### Final Rejection

Patent Application Number	11-036050
Date of Action	June 21, 2004
Examiner	Tetsuya MISAWA 3216 3Q00
Title of the Invention	WHEEL SHOVEL HAVING VEHICLE HEIGHT ADJUSTMENT DEVICE
Patent Applicant	Hitachi Kenki[?] Kabushiki Kaisha
Agent	Fuyuki NAGAI

## 拒絶査定 (Final Rejection)

車高調整装置を有するホイールショベル

第6図

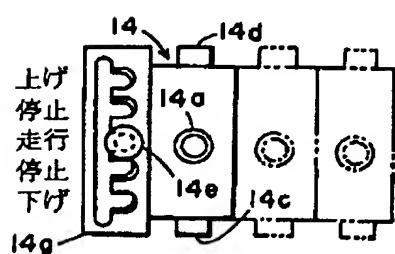
However, in the technical field of vehicle height adjustment device, in order to prohibit vehicle adjustment, restricting an operation member is well-known technology (see Fig. 6 of Japanese Utility Model Application 1-39204 (Y2), if necessary). Furthermore, those skilled in the art can, from the above-mentioned well-known technology, predict the effect that, by restricting an operation member with a fixed member, even when a shock is received from a road surface during travel, the operation member is held at a position which shields a stop valve and the vehicle height can be maintained in an appropriate condition; thus, this cannot be called unique.

しかしながら、車高調整装置の技術分野において、車高調整を禁止するために操作部材を拘束することは、従来周知の技術である（必要であれば、実公平01-039204号公報の第6図等参照）。そして、固定部材によって操作部材を拘束することで、走行時に路面から衝撃が作用した場合であっても操作部材はトップ弁を遮断する位置に保持され、車高を適正状態に維持できる等の効果は、上記周知技術から、当業者が予測可能なものであって、格別なものとは言えない。
